ACTA DE LA JUNTA DE ACLARACIONES CORRESPONDIENTE A LA LICITACIÓN PÚBLICA NÚMERO LO-930091897-E1-22, RELATIVA REHABILITACIÓN Y RESCATE DEL ÁREA NATURAL PROTEGIDA DE COMPETENCIA ESTATAL "ARROYO MORENO" EN LOS MUNICIPIOS DE BOCA DEL RÍO Y MEDELLÍN, VER.

Memoria de cálculo
Arroyo Moreno

Imagen Pregunta 3

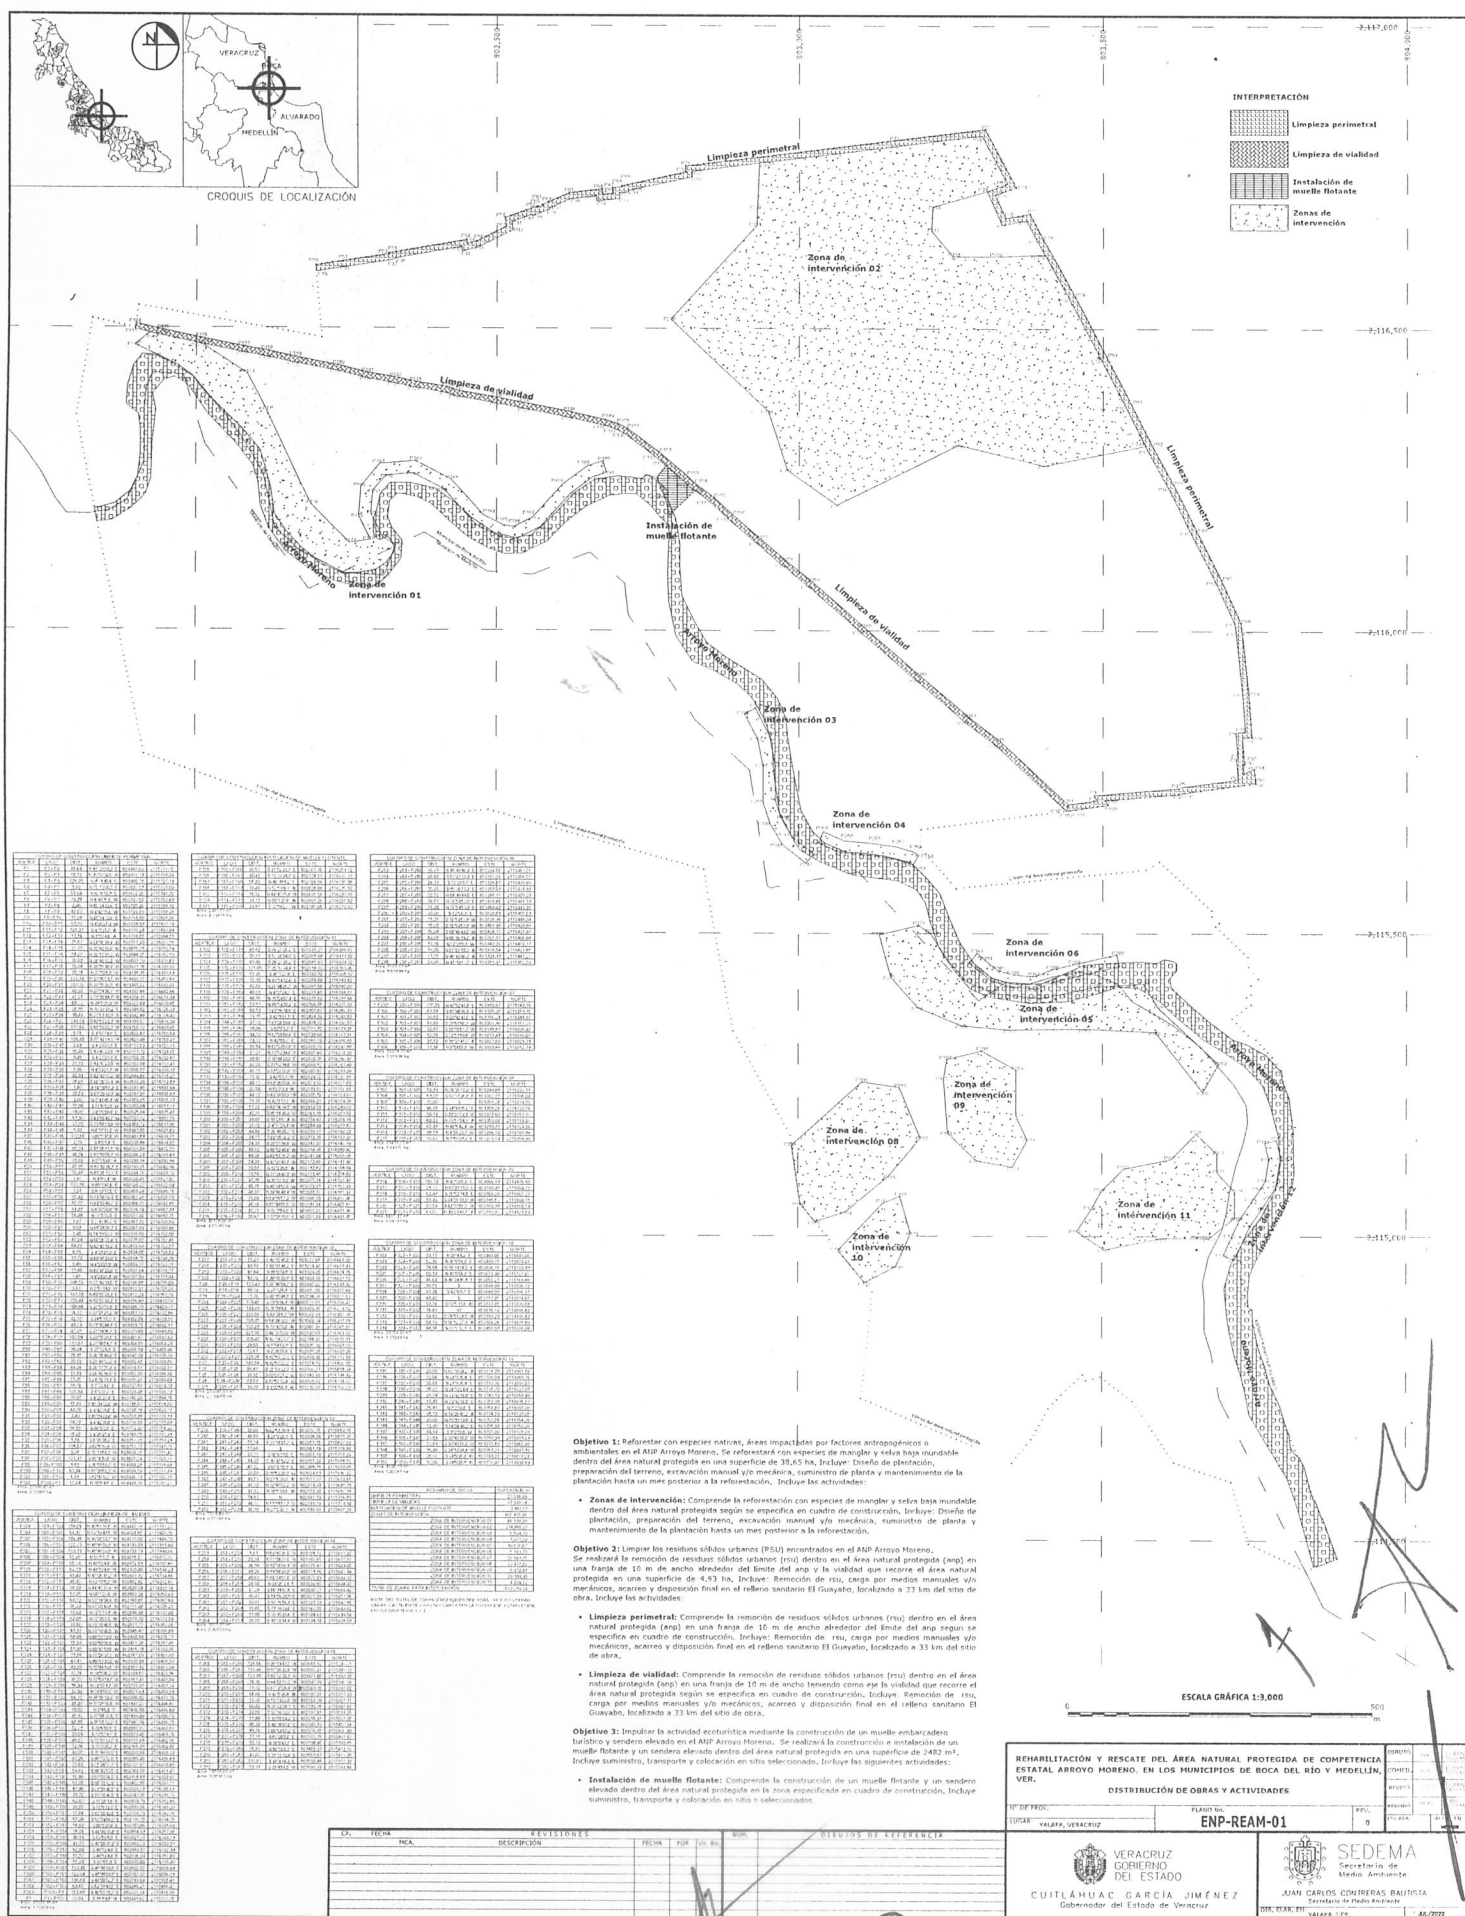
Pregunta 3: En el concepto 3.1 referente a: construcción de un muelle flotante, incluye suministro, transporte y colocación en el sitio seleccionado, unidad pieza cantidad 3.

¿De qué dimensiones serían estos muelles y de qué tipo de material serían estos? Y se podría dar algún plano y especificaciones.

Respuesta: La información solicitada se encuentra en la Memoria de Cálculo, la cual se proporciona con planos de los diseños del muelle flotante y senderos, así como imagen que sirve de ejemplo.

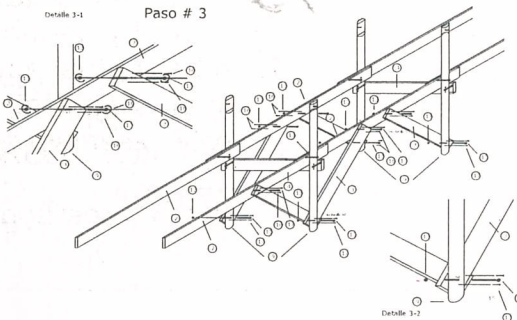
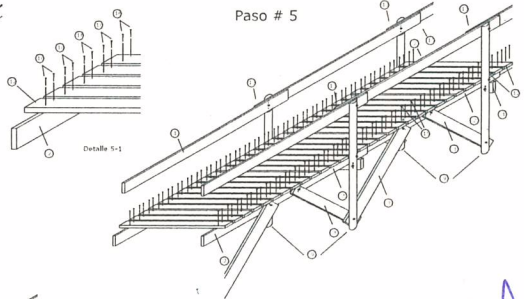
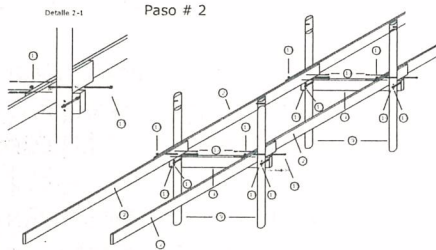
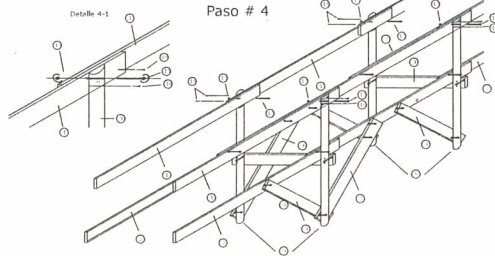
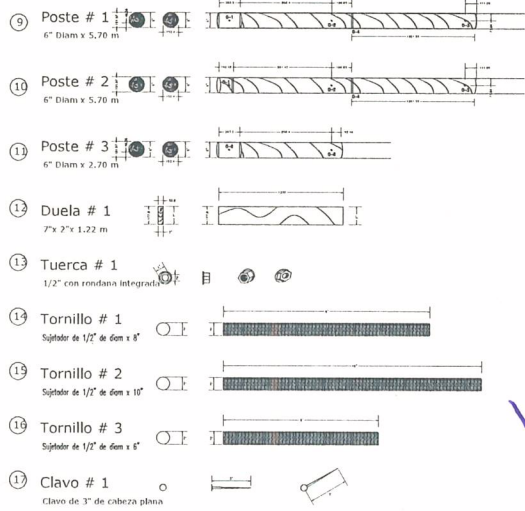
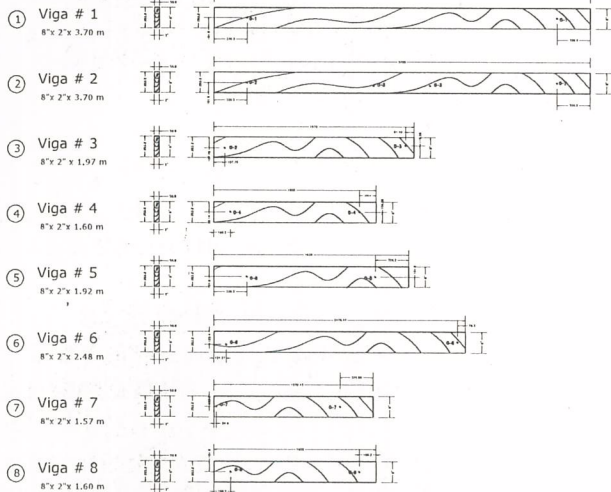
Pregunta 4: En el concepto 3.2 referente a: Construcción de sendero elevado (modular). Incluye suministro, transporte y colocación en los sitios seleccionados, unidad pieza cantidad 2.

¿De qué dimensiones y especificaciones de materiales serían estos senderos? Y si podrían entregar algún plano de estos.

Respuesta: La información solicitada se encuentra en la Memoria de Cálculo, en la cual se proporciona información sobre los senderos y se hace entrega del mismo.

Por otra parte, respecto a los dos senderos, se deberá cotizar por separado un sendero con medida de 1.5 x 20 m de longitud y un sendero de 1.5 x 30 m de longitud. Adicionalmente se modifica el "Catálogo de Conceptos" en el apartado clave **3.2** (sendero con medida de 1.5 x 20 m de longitud) y **3.3** (1.5 x 30 m de longitud) respectivamente, incluyendo el precio de cada sendero.
